Keuringsverslag van een elektrische laagspanning- en zeer lage spanningsinstallatie

NIET CONFORM

Straatnaam Buizegemlei
Huisnummer 97
Busnummer
Postcode 2650
Gemeente EDEGEM
Land België

Controlebezoek van een oude huishoudelijke elektrische installatie van een wooneenheid bij verkoop op koper (na herstellingen) volgens (KB 08/09/2019) - AREI Boek 1- 8.4.2. en 8.2.1. en 4.2.4.3.

p. 1/1
Eendraadschema

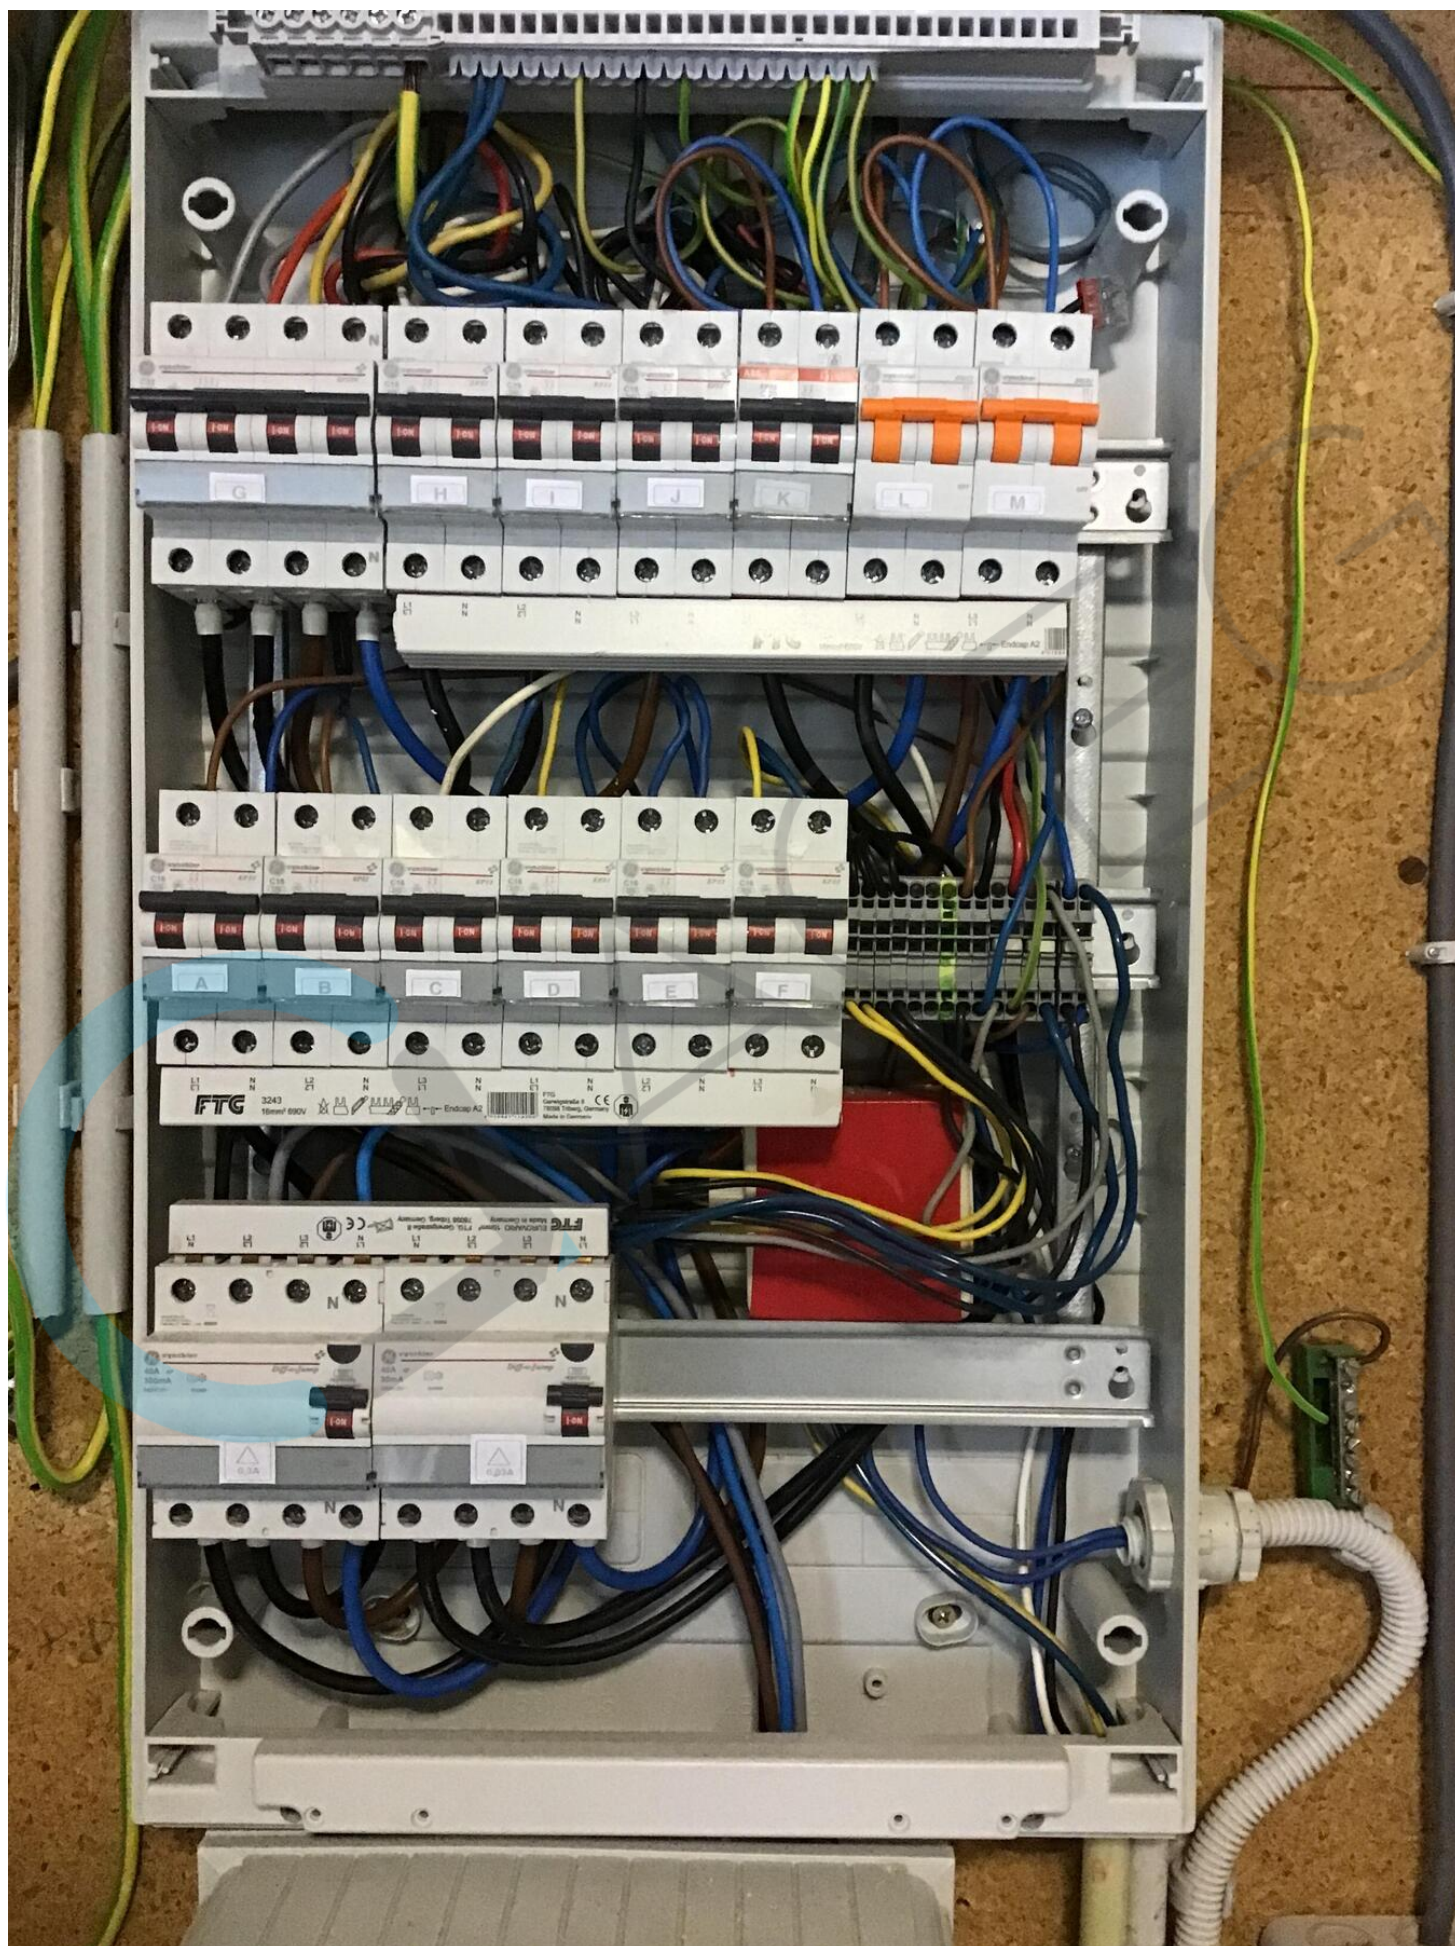
I1.01 Eéndraadschema van de installatie is te voorzien en/of te vervolledigen. (Boek 1 Afdeling 2.12 - 2.13 en 3.1.2 en 9.1.2)

I1.03 Schema(s) stemt (stemmen) niet overeen met de werkelijkheid. (Boek 1 Afdeling 2.12 - 2.13 en 3.1.2 en 9.1.2)
